2.2.1 (7) 福浦断層周辺に認められる谷地形

2.2.1 (7) 福浦断層周辺に認められる谷地形 — 北西方の評価結果 —

コメントNo.10の回答

谷地形(1)の調査結果

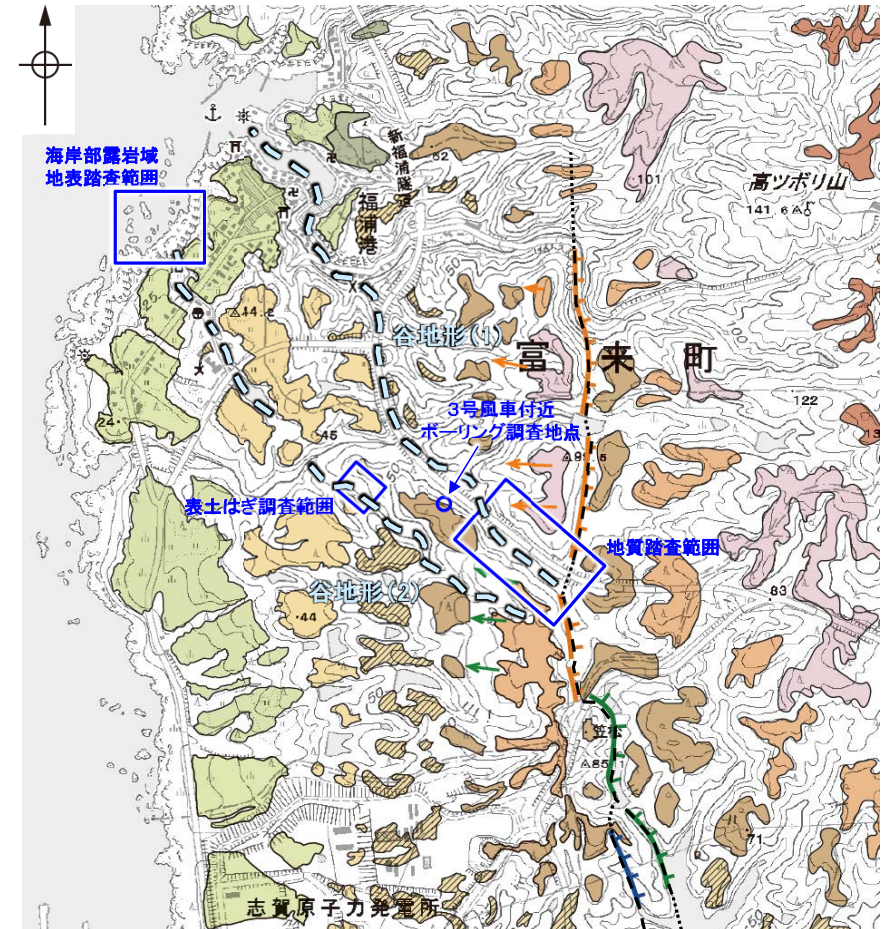
○福浦断層の北西方に分布する谷地形(1), (2)において, 福浦断層から分岐する断層の存否を確認するために地形調査及び地質調査を実施した。

- 谷地形(1)に対応する断層を図示している文献はない。また, 谷地形(1)に対応するリニアメント・変動地形は判読されない(P.108, 109)。
- 谷地形(1)を挟んで, 高位段丘Ⅱ面に高度差がない(P.109)。
- 地質調査の結果, 谷地形(1)の沢部には, 広く穴水累層の安山岩, 安山岩質火砕岩(凝灰角礫岩)及び安山岩質火砕岩(凝灰岩)が分布し, そこに断層は認められない(P.110, 111)。
- 3号風車付近ボーリング調査の結果, 谷地形(1)の位置に断層は認められない(P.112, 113)。

谷地形(1)の位置に断層は認められない。

- 谷地形(2)に対応する断層を図示している文献はない。また, 谷地形(2)に対応するリニアメント・変動地形は判読されない(P.108, 109)。
- 谷地形(2)を挟んで, 中位段丘Ⅰ面及び高位段丘Ⅰa面に高度差がない(P.109)。
- 地質調査の結果, 谷地形(2)を横断する露頭には, 広く穴水累層の安山岩質火砕岩(凝灰角礫岩)が分布し, そこに断層は認められない(P.114, 115)。
- 谷地形(2)の延長位置付近の海岸部露岩域には, 安山岩(均質), 安山岩(角礫質)及び凝灰角礫岩が分布し, 断層は認められない(P.116~118)。

谷地形(2)の位置に断層は認められない。

2.2.1 (7) 福浦断層周辺に認められる谷地形 —北西方の地形調査—

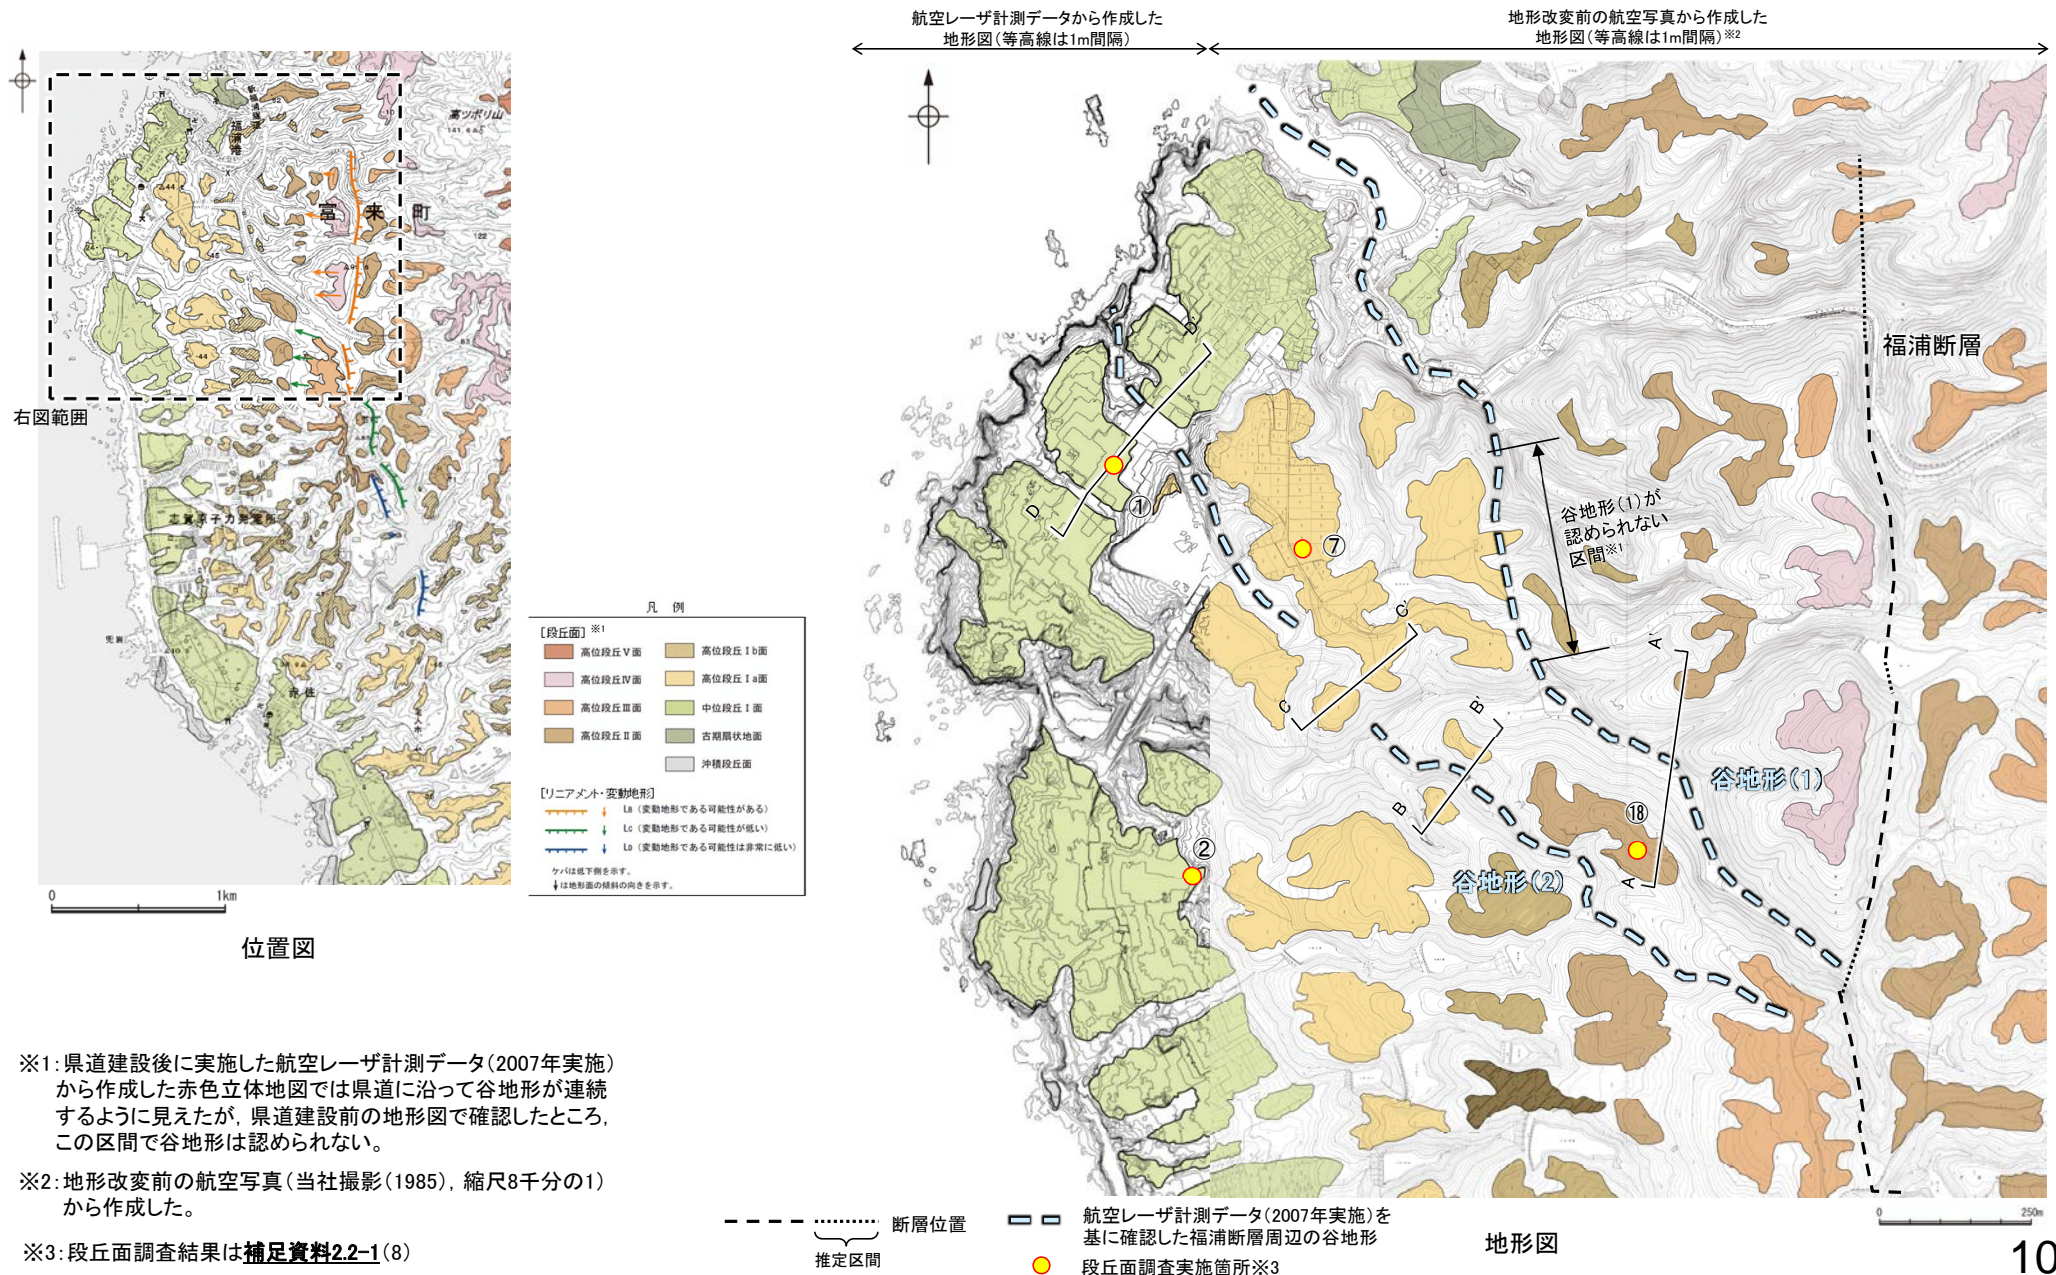
コメントNo.10の回答

- 現在、谷地形(1)沿いに県道が建設されていることから、県道建設前の空中写真(8千分の1)を用いて、改変前の地形を確認した。
- 改変前の地形において、谷地形(1)は中央部で連続せず、高位段丘Ⅰ面が横断して分布する。
- 谷地形(1)及び谷地形(2)は、直線性に乏しく湾曲して分布する。
- 谷地形(1)を挟んで分布する高位段丘Ⅱ面に高度差がなく、谷地形(2)を挟んで分布する中位段丘Ⅰ面及び高位段丘Ⅰa面に高度差がない(次頁)。

※1: 県道建設後に実施した航空レーザー計測データ(2007年実施)から作成した赤色立体地図では県道に沿って谷地形が連続するように見えたが、県道建設前の地形図で確認したところ、この区間で谷地形は認められない。

2.2.1 (7) 福浦断層周辺に認められる谷地形 — 北西方の地質調査(谷地形(1)) —

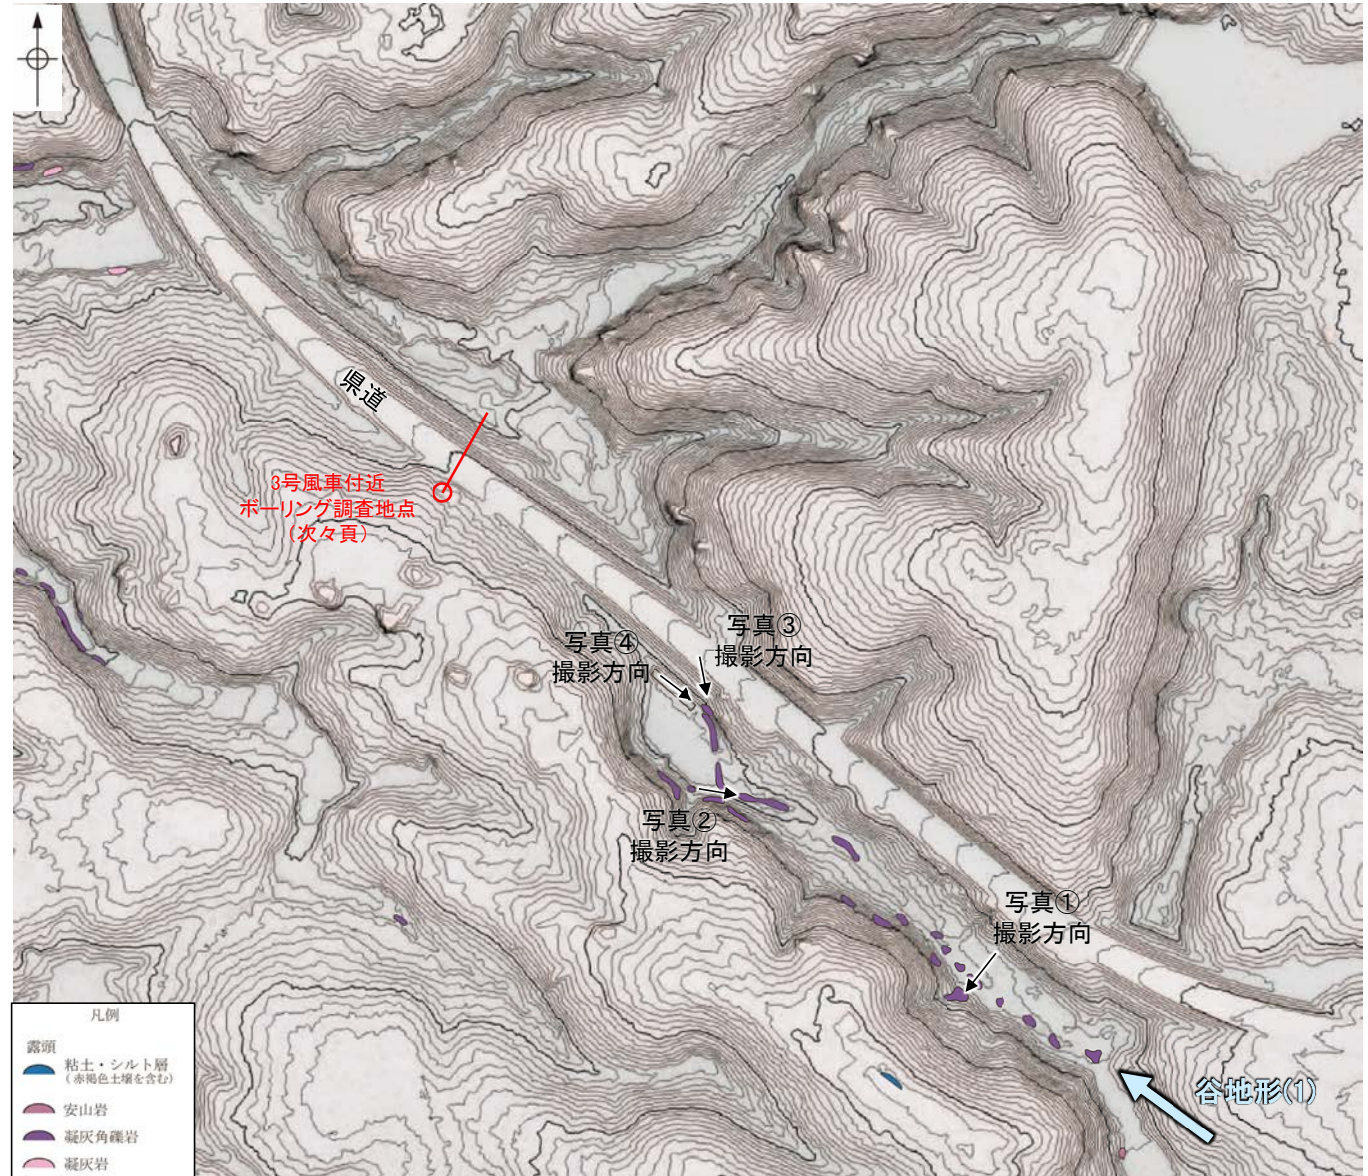
コメントNo.10の回答

- 谷地形(1)の沢部で広く地表踏査を実施した結果、穴水累層の安山岩質火砕岩(凝灰角礫岩)が分布し、それらは非破碎であり、断層は認められない。
- 谷地形(1)付近でボーリング調査を実施した結果、谷地形(1)の位置に断層は認められない(次々頁)。
- 以上より、谷地形(1)の位置に断層は認められない。

2.2.1 (7) 福浦断層周辺に認められる谷地形 —北西方の地質調査(谷地形(2))—

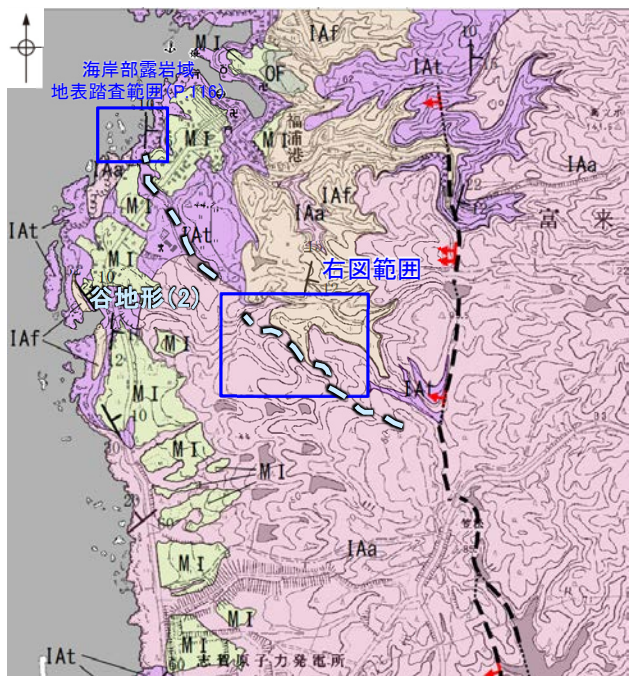
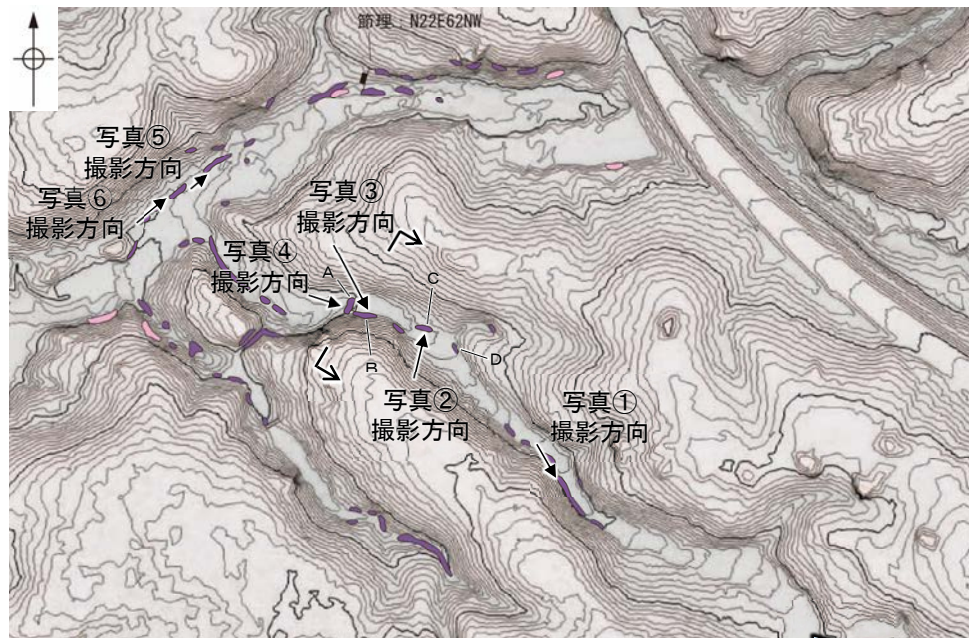
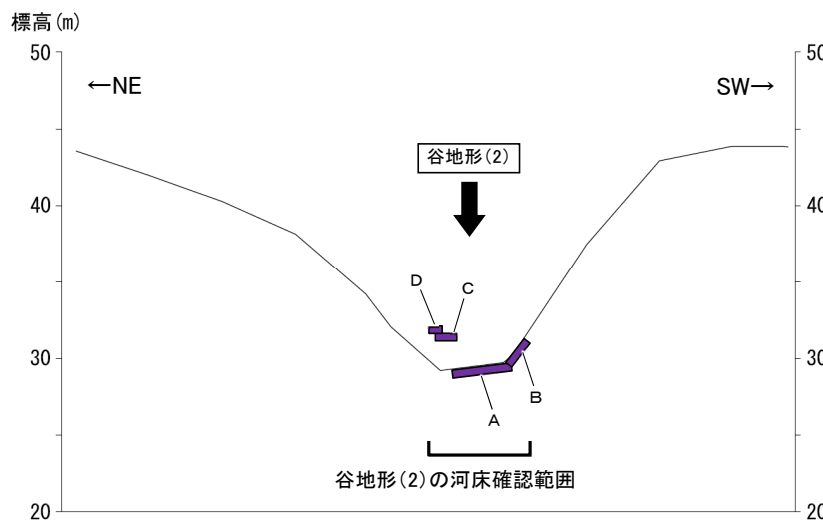
コメントNo.10の回答

- 谷地形(2)の沢部で広く地表踏査を実施した結果、堅硬な穴水累層の安山岩質火砕岩(凝灰角礫岩)及び安山岩質火砕岩(凝灰岩)が分布する。
- 谷地形(2)を横断して表土はぎ調査を実施した結果、穴水累層の安山岩質火砕岩(凝灰角礫岩)が分布し、それらは非破碎であり、断層は認められない。
- 谷地形(2)の延長位置付近の海岸部露岩域で地表踏査を実施した結果、安山岩(均質)、安山岩(角礫質)及び凝灰角礫岩が分布し、断層は認められない(次々頁)。
- 以上より、谷地形(2)の位置に断層は認められない。

2.2.1 (7) 福浦断層周辺に認められる谷地形 — 南西方の評価結果 —

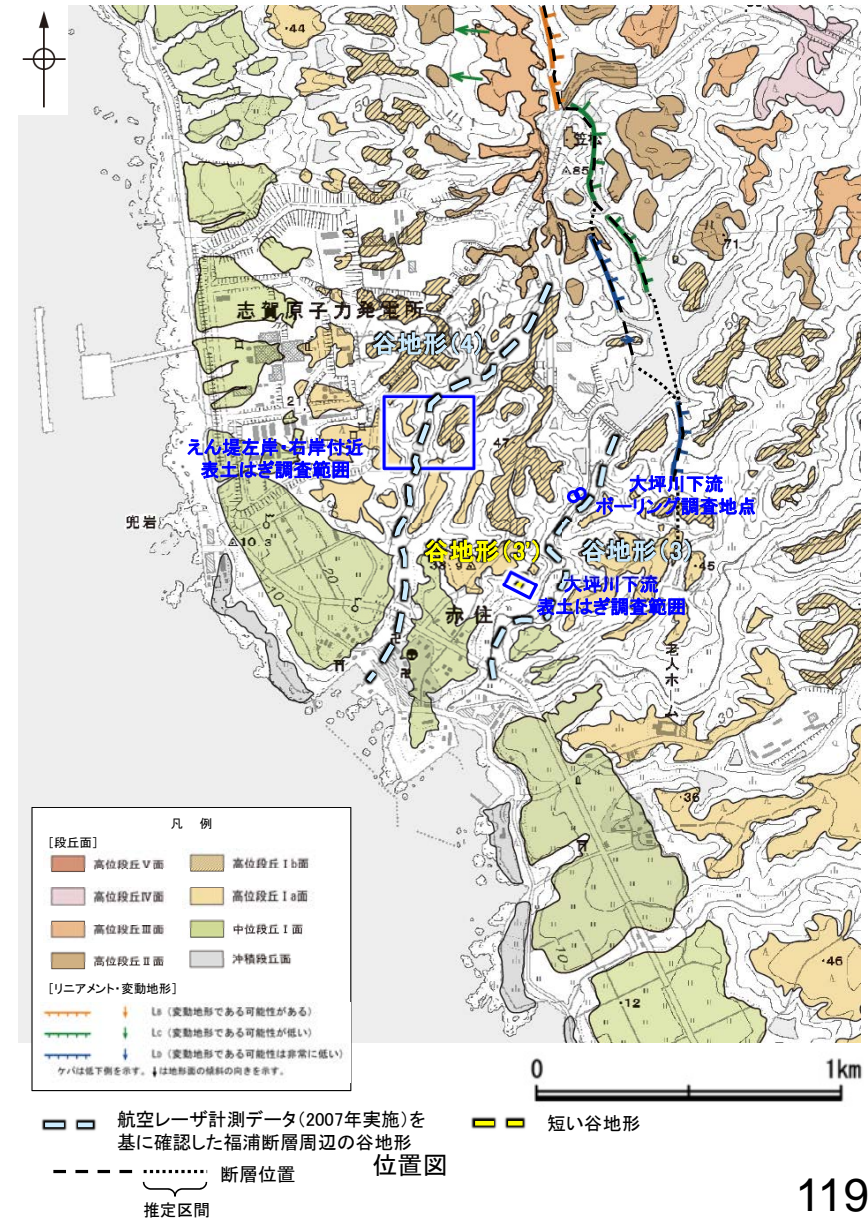
コメントNo.10の回答

○福浦断層の南西方に分布する谷地形(3), (4)において, 福浦断層から分岐する断層の存否を確認するために地形調査及び地質調査を実施した。

- 谷地形(3)に対応する断層を図示している文献はない。また, 谷地形(3)に対応するリニアメント・変動地形は判読されない(P.120, 121)。
- 谷地形(3)を挟んで, 中位段丘 I 面及び高位段丘 I a面に高度差がない(P.121)。
- 大坪川下流ボーリング調査の結果, 谷地形(3)の位置に断層は認められない。(P.123~127)
- 地質調査の結果, 谷地形(3)の直進方向に認められる短い谷地形(3')の直上には穴水累層の安山岩が分布し, そこに断層は認められない(P.128)。

谷地形(3)の位置に断層は認められない。

- 谷地形(4)に対応する断層を図示している文献はない。また, 谷地形(4)に対応するリニアメント・変動地形は判読されない(P.120, 121)。
- 谷地形(4)を挟んで, 中位段丘 I 面及び高位段丘 I a面に高度差がない(P.121)。
- 地質調査の結果, 谷の延長位置を横断する露头には, 穴水累層の安山岩及び凝灰角礫岩が連続して分布し, そこに断層は認められない(130, 131)。

谷地形(4)の位置に断層は認められない。

2.2.1 (7) 福浦断層周辺に認められる谷地形 —南西方の地形調査—

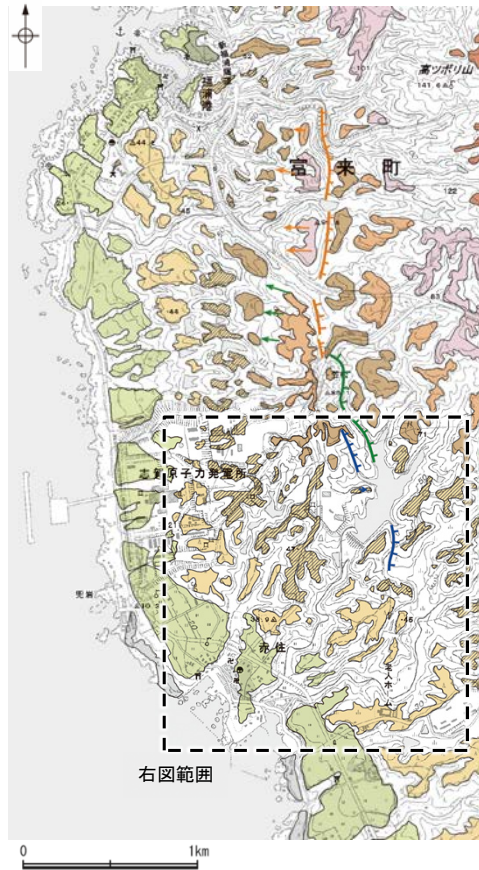
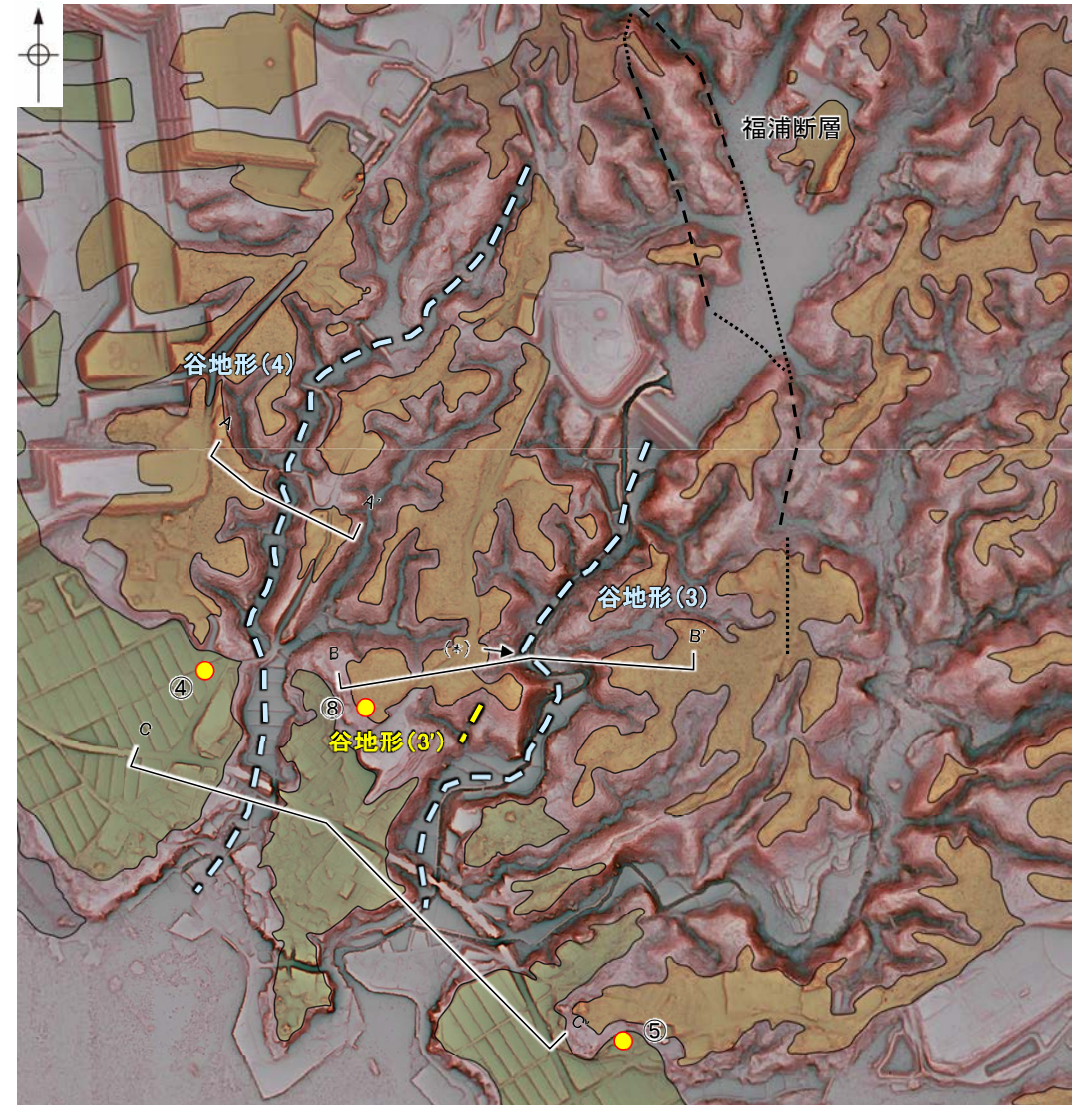
コメントNo.10の回答

- 谷地形(3)及び谷地形(4)は、直線性に乏しく湾曲して分布する。
- 谷地形(3)は(※)の位置で湾曲するものの、(*)の位置から直進方向に短い谷地形(谷地形(3'))が認められる。
- 谷地形(3)及び谷地形(4)を挟んで分布する中位段丘Ⅰ面及び高位段丘Ⅰa面に高度差がない(次頁)。
